LINEA AV/AC TORINO – VENEZIA Tratta VERONA – PADOVA

IV10 – CAVALCAFERROVIA AL km 42+986,44

RELAZIONE CONFRONTO PD/PE

Figura 1: Sezione trasversale PD

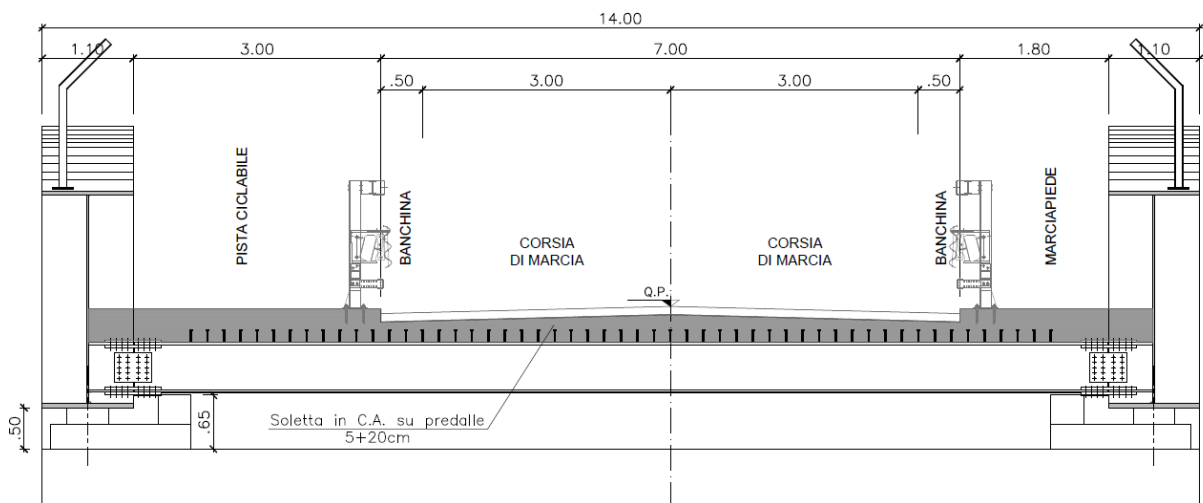
Nel PD, lungo l'opera di scavalco della Linea AV, era prevista l'installazione di barriere di sicurezza Bordo Ponte classe H4 W5 ($WN \leq 1.7$ m). Tale scelta, tuttavia, non risultava compatibile con la presenza della rete antigetto a tergo del marciapiede.

- D.10. All'interno della relazione manca una descrizione esaustiva dell'opera di sottovia che consente di superare la SS11.
- D.11. Non risulta fondato quanto riportato all'interno del paragrafo 7.3.1. sulla possibile interferenza fra il sistema barriera-veicolo e la rete di protezione obbligatoria nelle opere di scavalco di una linea ferroviaria; come riportato dal manuale RFI, detta interferenza non risulta essere consentita, anche in presenza di strutture di sostegno snelle e non interferenti con la barriera in deformazione.

In accordo con il p.to D.11 dell'istruttoria IN0D-RV-0000000686, nel Progetto Esecutivo le barriere sono state modificate e previste pari a delle Bordo Ponte classe H4 W3 ($WN \leq 1.0$ m); l'impalcato è stato inoltre allargato di 20 cm portando la larghezza sull'opera da 12.90 m a 13.10 m.
